Wyjaśnienia treści SWZ

Zamawiający Skarb Państwa reprezentowany przez Państwowe Gospodarstwo Leśne Lasy Państwowe Nadleśnictwo Gidle z siedzibą w Niesulowie, na podstawie art. 135 ust. 2 ustawy Prawo zamówień publicznych (t.j. Dz.U. z 2021 r. poz. 1129 ze zm.) przekazuje poniżej wyjaśnienia do treści specyfikacji warunków zamówienia na: „Dostawa stalowych palet do szkółki kontenerowej”.

Wymiary uchwytu na wózek.

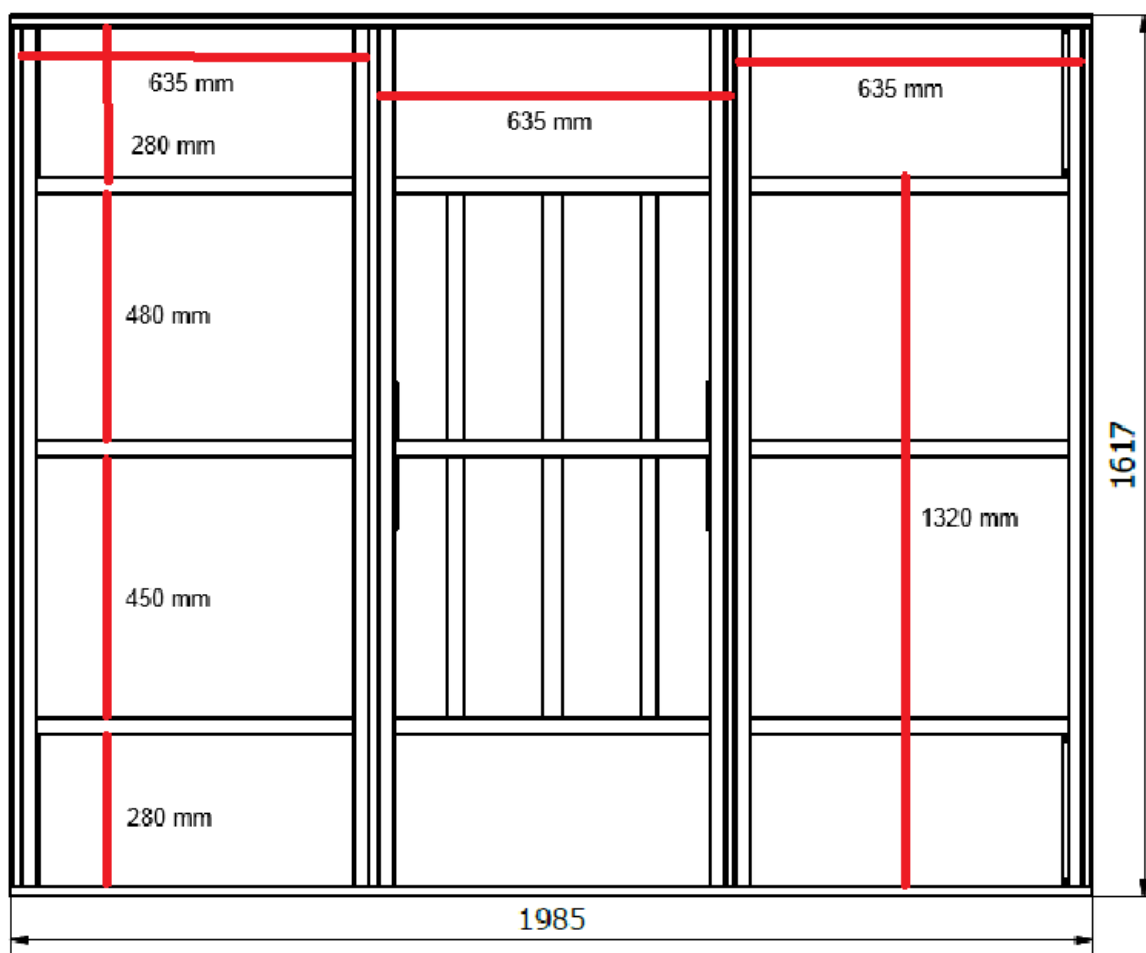
2/ W wyjaśnieniach Zamawiający podał rodzaje profili do wykonania konstrukcji palety. Czy uchwyty pod wózek widłowy mają być wykonane z płaskownika 35x5mm? Jakie mają być wymiary tych stóp?

Uchwyty pod wózek widłowy mają być wykonane z płaskownika 35x5mm.

Wysokość – 105 mm (+/- 3mm)

Szerokość – 271 mm (+/- 3mm)

Stalowy płaskownik – 35x5 mm
